Verslag huishoudelijke elektrische installatie op laagspanning en zeer lage spanning

Referentie: **011-20261001-06**	Datum controle: **01/10/2026**
Keurder: **011**

Eigenaar:	[redacted]	EAN-code:	**541448820038003590**
Adres installatie:	**Mozartstraat 28 bus 101, 2018 - Antwerpen**	Nummer teller(s):	**1SAG1100134111**
		Distributienetbeheerder installatie:	**Fluvius**
Datum uitvoering installatie:	☑ Vóór 01/10/1981 ☑ Tussen 01/10/1981 en 01/06/2020 ☐ Vanaf 01/06/2020		
Type:	☑ Wooneenheid ☐ Niet-huishoudelijk ☐ PV ☐ Batterij ☐ Laadpaal

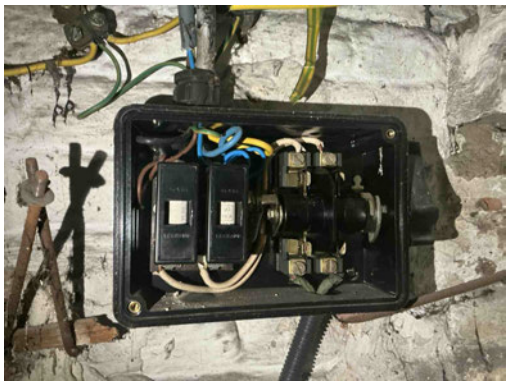
B17 - De voedingsspanning is niet op elk bord vermeld (Boek 1: 3.1.3.3).
Opmerking: Oa bord 1

B04 - De aanduiding van de kringen, klemmen en/of schakelapparatuur ontbreekt, is onjuist of is onvolledig (Boek 1: 3.1.3.1/5.1.6.1).
Opmerking: Oa bord 1 en 2

B29 - Het elektrisch verdeelbord in een huishoudelijke ruimte is niet voorzien van een deur (Boek1: 5.3.5.1).
Opmerking: Oa bord 1 en 2

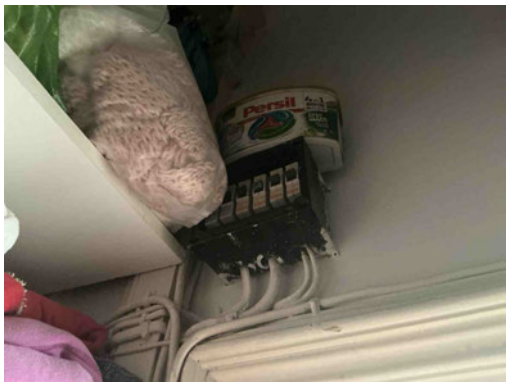
D08 - De nodige markeringen op de beveiligingstoestellen ontbreken of zijn onleesbaar (Boek 1: 5.3.5.5).
Opmerking: Oa bord 1 en 2

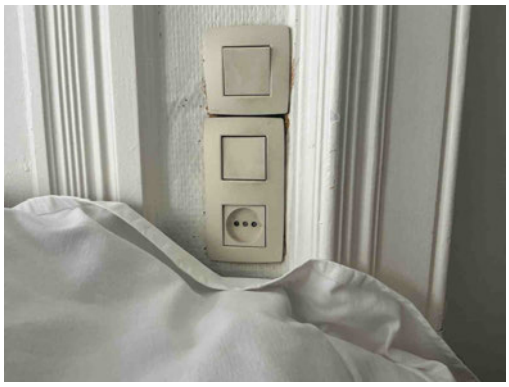
D08 - De nodige markeringen op de beveiligingstoestellen ontbreken of zijn onleesbaar (Boek 1: 5.3.5.5).
Opmerking: Oa bord 1 en 2

B04 - De aanduiding van de kringen, klemmen en/of schakelapparatuur ontbreekt, is onjuist of is onvolledig (Boek 1: 3.1.3.1/5.1.6.1).
Opmerking: Oa bord 1 en 2

B29 - Het elektrisch verdeelbord in een huishoudelijke ruimte is niet voorzien van een deur (Boek1: 5.3.5.1).
Opmerking: Oa bord 1 en 2

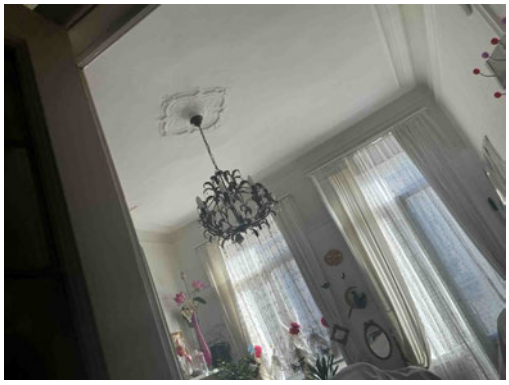
A20 - Er bevindt zich een contactdoos zonder beschermingsgeleider in de elektrische installatie. Deze is niet geplaatst achter een differentieelstroombeschermingsinrichting met grote (max. 30mA) of zeer grote (max. 10mA)gevoeligheid. (Boek 1: 8.2.1.b)
Opmerking: Oa woonkamer

T11 - De contactdozen waarvan de toegekende stroomsterkte maximaal 16A en de toegekende spanning maximaal 250V bedraagt en niet bedoeld zijn voor de voeding van een of meerdere verbruikstoestellen voor een specifiek doel en niet geplaatst zijn in of op schakel- en verdeelborden, beschikken niet of IPXX-D (incl. gemeenschappelijke delen residentieel geheel) (Boek 1: 4.2.2.3/5.3.5.2).
Opmerking: Oa slaapkamer

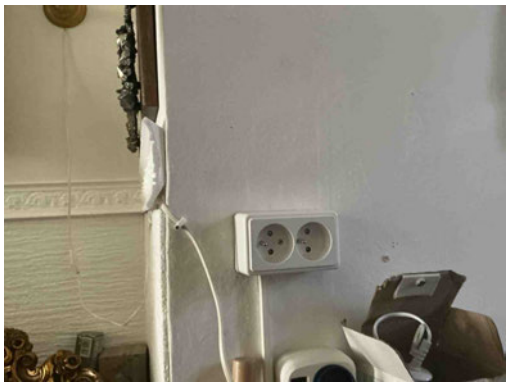
T24 - Het gebruik van elektrische machines of toestellen van klasse 0 en 0I is verboden. (Boek 1, Onderafdeling 4.2.4.3)
Opmerking: Oa slaapkamer, Woonkamer

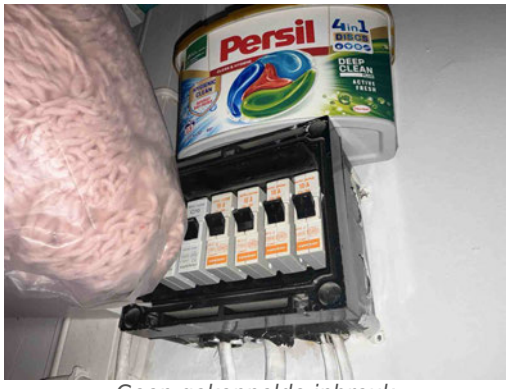
A16 - Er is geen continuïteit van de beschermingsgeleider van de contactdoos (Boek 1: 5.4.3.4).
Opmerking: Oa slaapkamers
